**PRÉFET
DE LA
MARTINIQUE**

**Direction de l'environnement
de l'aménagement
et du logement**

Schoelcher, le 10 MAI 2021

Vous avez sollicité l'avis de l'Autorité Environnementale au titre de la procédure d'examen au « cas par cas » relative à votre projet de demande d'autorisation d'aménagement de reprise de chaussée publique existante de la voie de « Petit Macabou » allant de la Route Nationale 6 au lotissement « Anse à la Plume », au droit des parcelles cadastrées V.656 à 658, V.833 et V.834 (toutes deux issues de la V.408), d'une superficie totale de 23 130 m² - Quartier « Petit Macabou », sur la commune du Vauclin.

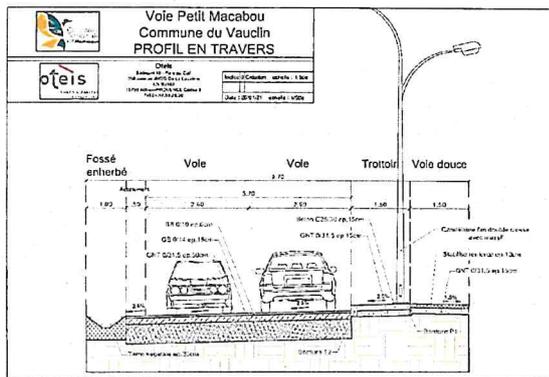
L'ouvrage ainsi créé / aménagé comprendra une chaussée support de route bidirectionnelle présentant une emprise de 5,20 mètres de largeur (2 voies de 2,60 mètres chacune) présentant, sur l'un de ses côtés, un élargissement de 3 mètres prenant en compte, successivement, l'emprise d'un trottoir de 1,50 mètres de largeur ainsi que l'emprise d'une voie « douce » / piste cyclable d'une largeur de 1,50 mètres et, sur le côté opposé, une bande enherbée de 1 mètre de largeur occupée par un fossé réservé à la collecte des eaux pluviales depuis la chaussée créée / aménagée précédé d'un accotement résiduel constitutif du corps de chaussée lui-même, le tout tel que présenté sur la coupe de principe ci-après.
